改善箇所説明図

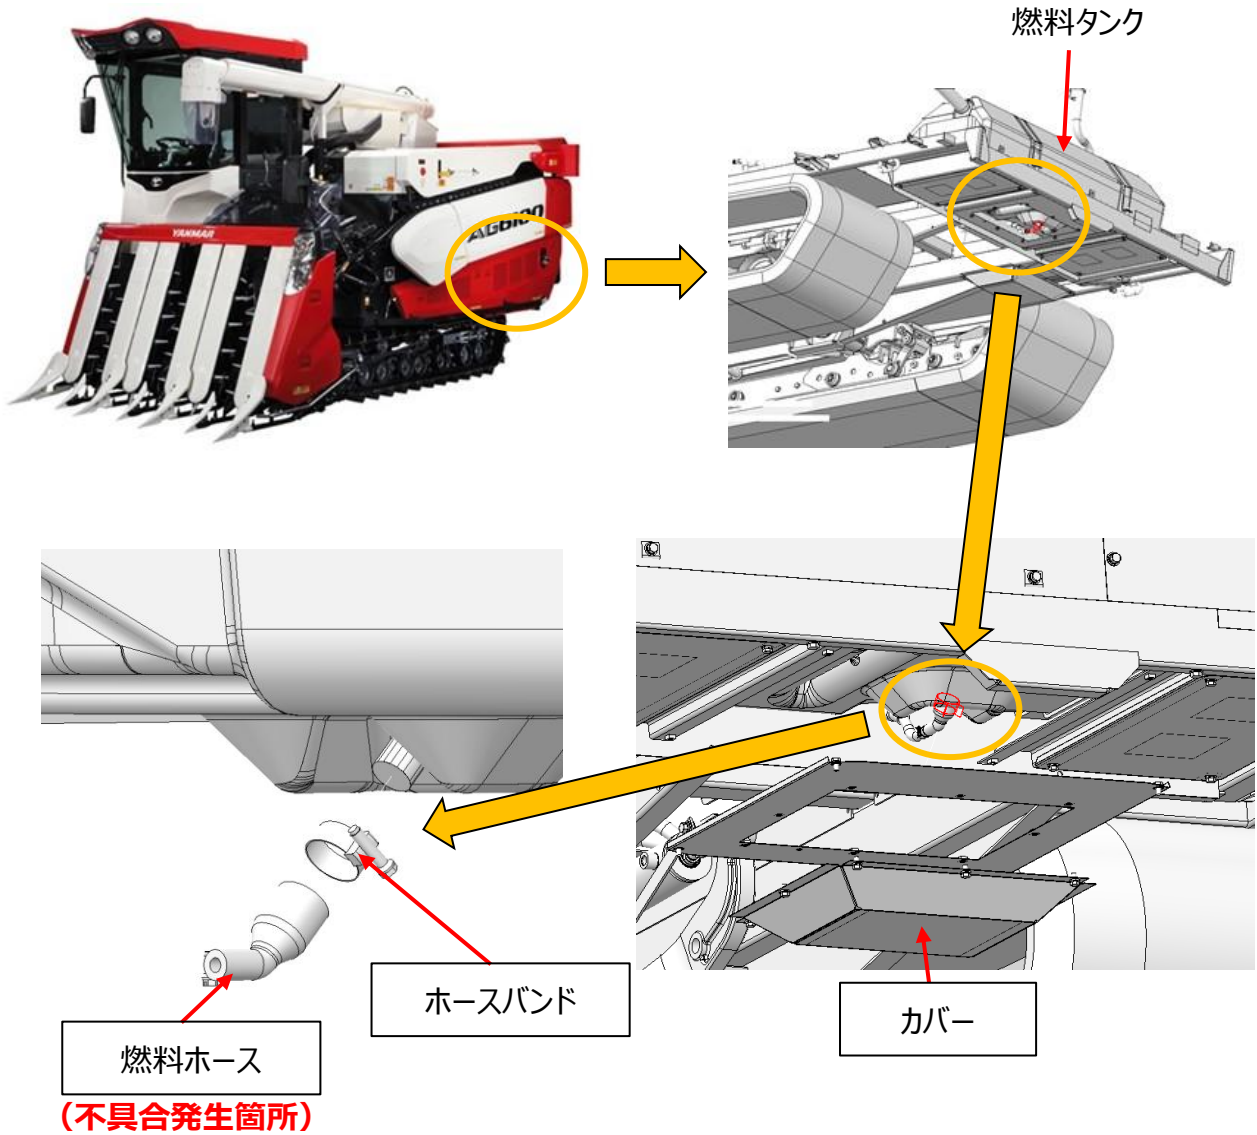
不具合発生箇所

刈取脱穀作業車の燃料ホースにおいて、ホースバンドの締付トルクが不適切なため、締付時にキズがついているものがある。そのため、そのままの状態で使用を続けると、振動等で燃料ホースに亀裂が入り、最悪の場合、燃料が漏れるおそれがある。

改善内容

全車両、燃料ホースを新品に交換し、ホースバンドとカバーを対策品に交換する。
